Друштво са ограниченом одговорношћу за производњу и дистрибуцију  
енергије и флуида и пружање услуга  
**ЕНЕРГЕТИКА КРАГУЈЕВАЦ**  
34000 Крагујевац, Косовска 4А

**Предмет:** Одговор на захтев за додатним информацијама или појашњењима у вези са припремањем понуде

По захтеву заинтересованог лица за додатним информацијама или појашњењима у вези са припремањем понуде у поступку јавне набавке мале вредности чији су предмет добра, **Котрљајни лежајеви и семеринзи**, редни број јавне набавке **1.1.6/2019**, Наручилац у складу са чланом 63. Закона о јавним набавкама, објављује одговор.

1. У таčki 2 Техничка спецификација и у Обраску 1-6, на позичији 39 захтевано је: "LABIRINTSKI PRSTEN Ø47/Ø20x10".

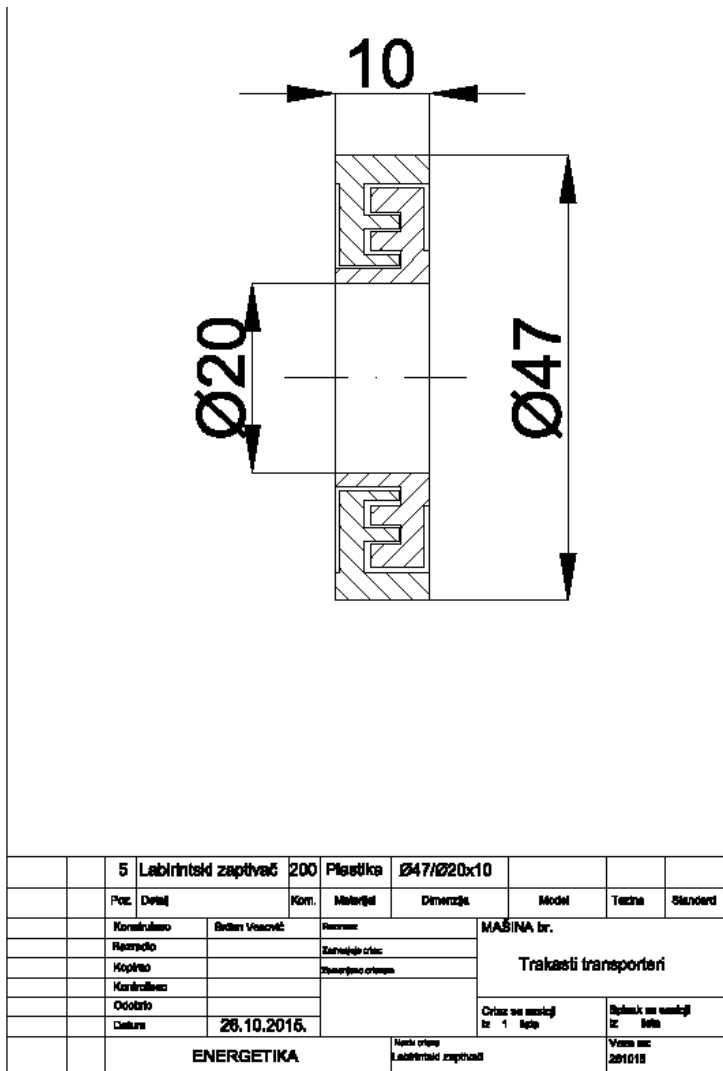
Lavirintski prstenovi nisu standardizovani mašinski elementi pa je za njihovo potpuno i jasno definisanje, u skladu sa čl.70 i 71 ZJN, neophodno dati prikaz konstrukcije prstena sa dimenzijama. U tom smislu, molimo Naručioca da odgovori na sledeća pitanja:

1.1 Da li je zahtevani lavirintski prsten na poz.39 radialno ili aksijalno orijentisan?

1.2 Lavirintski prstenovi se kompletiraju u sklopu kao "muški" i "ženski" i zajedno čine lavirintsku zaptivku. Da li je na poz.39 zahtevan samo "muški" ili samo "ženski" lavirintski prsten ili komplet – lavirintska zaptivka (ako je u pitanju komplet, da li se i navedene dimenzije odnose na komplet – lavirintsku zaptivku)?

1.3 Ako je na poz.39 zahtevan samo "muški" ili samo "ženski" lavirintski prsten, neophodno je definisati broj i dimenzije kanala koji čine lavirint, tj., neophodno je da Naručilac dostavi crtež zahtevanog lavirintskog prstena.

1.4 Na koji način se zahtevani lavirintski prsten vezuje za kućište – presovanim sklopom ili zavrtnjima (aksijalno orijentisan) na spoljnom prstenu (molimo da dostavite crtež sa položajem i veličinom otvora za zavrtnje)?

1.5 Da li postoji oznaka poznatog proizvođača postojećih lavirintskih prstenova na poz.39, koje je Naručilac već nabavljao, a na osnovu koje (oznake) bi bilo moguće u potpunosti definisati zahtevani

lavirintski prsten na poz.39? Molimo Naručioca da nam tu oznaku i odgovarajućeg proizvođača saopšti u odgovoru.

1.6 Molimo Naručioca da objavi crtež zahtevanog lavirintskog prstena na poz.39 i tako omogući ponuđačima da dostave prihvatljive ponude, u skladu sa čl.61 ZJN.

Објављујемо цртеж наведеног лабиринтског прстена.
